## Changement successif des supports de coussin BPW pour ECO Air

75172201f  
AM08 / 2022  
25.05.2022

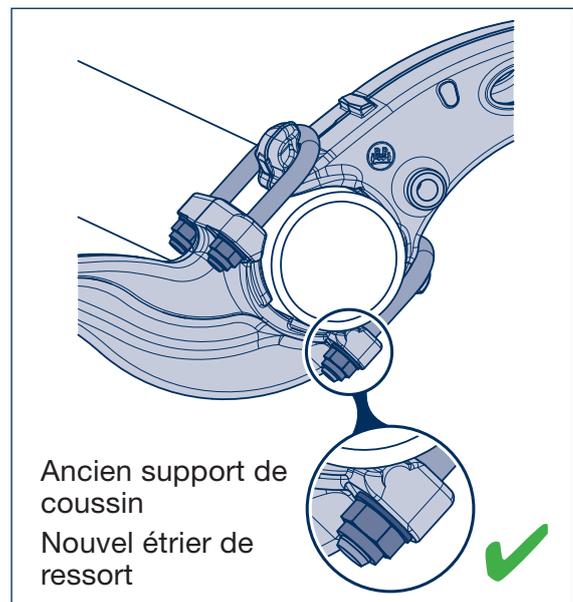
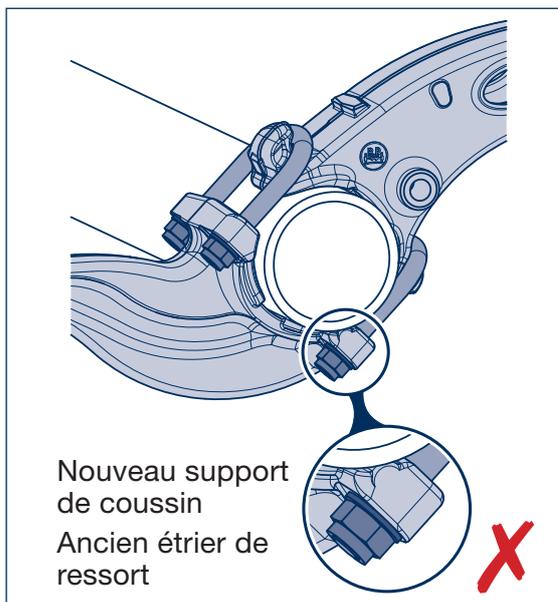
Chez BPW, les étriers de ressort ECO Air ont été optimisés, et, dans le cadre d'une mesure de perfectionnement des produits, ont été rallongés de 5 mm et modifiés (voir actualités du marché des pièces de rechange 03/2022).

La prochaine étape complémentaire dans le cadre de la mesure de perfectionnement des produits consistera, à partir du deuxième trimestre 2022, à épaissir les supports de coussin également de 5 mm au niveau du perçage, et à les introduire progressivement sur le marché.

Information importante : la nouvelle génération de supports de coussin ne peut être montée qu'avec le nouvel étrier de ressort rallongé de 5 mm (09.801.09.45.0). Le montage des nouveaux supports de coussin avec d'anciens étriers de ressort (09.801.09.03.0) est interdit ! Afin d'éviter toute panne de véhicule, nous recommandons de ne pas mélanger de potentiels stocks de pièces.

Ancien support de coussin BPW	
Produit	Ancienne référence
Étrier de ressort	09.801.09.03.0
Support de coussin	03.244.20.22.0
Support de coussin	03.244.20.23.0
Support de coussin	03.244.20.24.0
Support de coussin	03.244.20.25.0

Nouveau support de coussin BPW	
	Nouvelle référence
	09.801.09.45.0
	03.244.20.32.0
	03.244.20.33.0
	03.244.20.34.0
	03.244.20.35.0
